**İZMİR İLİ, KIRAZ İLÇESİ,  
ARKACILAR MAHALLESİ, 0 ADA 628, 629, 630,  
631, 632, 633, 634, 635, 636, 637, 638, 639,  
NUMARALI PARSELLER (ESKİ 1 PARSEL)  
İLE BİR KISIM TESCİL HARİCİ ALANDA  
İTİRAZA YÖNELİK NAZIM İMAR PLANI  
DEĞİŞİKLİĞİ**

**İTİRAZA İLİŞKİN  
AÇIKLAMA RAPORU**

**Şekil: 14.02.2024 tarih ve 1457404 sayılı kurum görüşü eki**

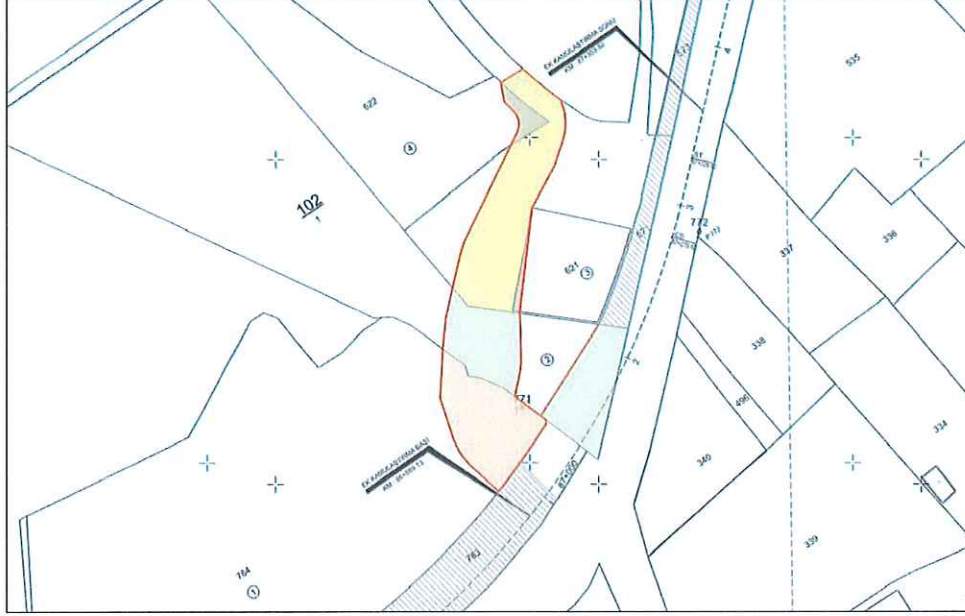
Ayrıca iptal sonrası düzeltilen planın askıya çıkması sonrasında tekrar Karayolları 2. Bölge Müdürlüğünce ek kamulaştırma yapıldığı ve bu nedenle düzeltilmesine istinaden itiraz edilmiş, itiraz edilen konuya dair ek kamulaştırma sınırına dikkat edilerek, Torbalı-Bayındır-Ödemiş-Kiraz Devlet Yolu üzerinde

Km:86+889.13-87+359.82 arasındaki Karaman Kavşağına bağlanan kamulaştırma kısmı içerisinde herhangi bir kullanım kararı getirilmemiştir. Aşağıda söz konusu itiraza yönelik kamulaştırma sınırı görseli yer almaktadır.

**Şekil: İtiraza İlişkin Düzeltme Yapılan 1/1000 Ölçekli Uygulama İmar Planı**

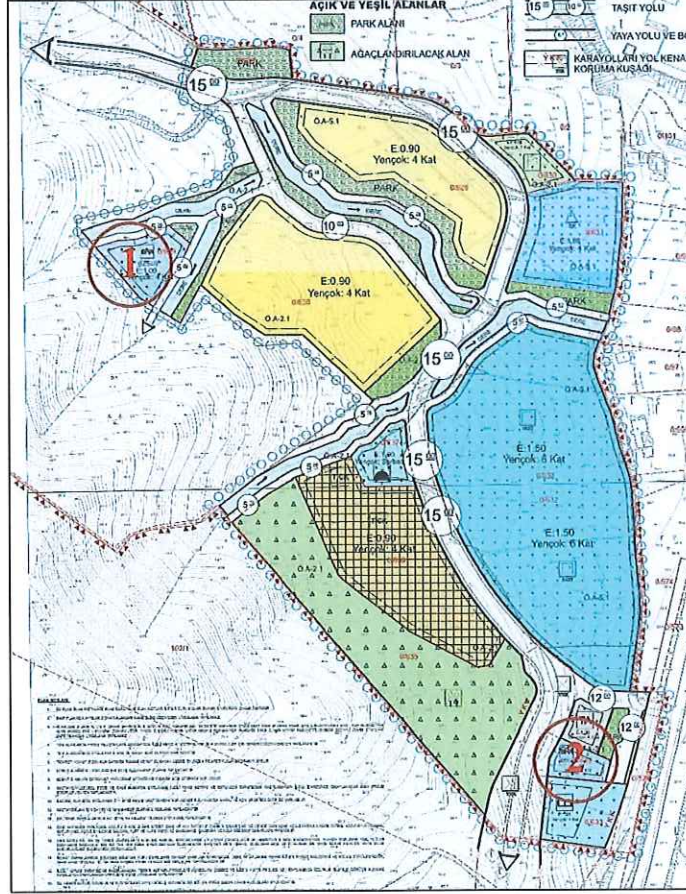
Söz konusu planlama alanında daha önce onaylanan imar planlarına İzmir 2. İdare Mahkemesi'nin 2021/2150 esas sayılı dosyasında açılan davada Mahkemece 07.09.2023 tarihinde 1/25.000 ölçekli Nazım İmar Planı, 1/5000 ölçekli Nazım İmar Planı ve 1/1000 ölçekli Uygulama İmar Planına "Yürütmeyi Durdurma Kararı" verilmiş, bu kararın gerekçeleri doğrultusunda İdaremizce düzeltilerek hazırlanan imar planları onaylanmak üzere Mekansal Planlama Genel Müdürlüğüne gönderilmiştir. Söz konusu planlara yönelik itirazlara ilişkin, planlama alanının içinden Karayoluna bağlantıyı sağlayan 15 metrelik imar yolunun bir kısmında kamulaştırma sınırının belirlendiği, Karayolları 2. Bölge Müdürlüğüne daha önce iletilen 04.08.2017 tarih ve E.252747 sayılı görüşte bu kamulaştırma sınırının var olmadığı, Karayolları 2. Bölge Müdürlüğü ile yapılan görüşmede söz konusu sınırın plan onay işlemlerinden sonra yapıldığı, meri planlar üzerinden yürütülen dava dosyasında da bu kamulaştırma sınırına yönelik herhangi bir ifade bulunmadığı hususları tespit edilmiştir. Bu kapsamda; itiraza konu kamulaştırma sınırının, 14.02.2024 tarih ve 1457404 sayılı ilgi (b) yazı ile genişletildiği tespit edilmiş ve güncel kamulaştırma sınırına göre imar planları düzeltilerek aşağıdaki görselde sunulmuştur. Kamulaştırma sınırı içerisinde herhangi bir kullanım kararı getirilmemiştir bu nedenle alan dağılımlarında değişiklikler yapılmıştır. Aşağıdaki görselde itiraza ilişkin düzenleme yapılan imar planı

görselde yer almaktadır ve numaralandırma yapılan Belediye Hizmet alanlarından 1 Numaralı Belediye Hizmet alanında herhangi bir değişiklik bulunmazken 2 Numaralı Belediye Hizmet alanı yüzölçümünde yaklaşık 280m<sup>2</sup>'lik bir azalma olmuştur.
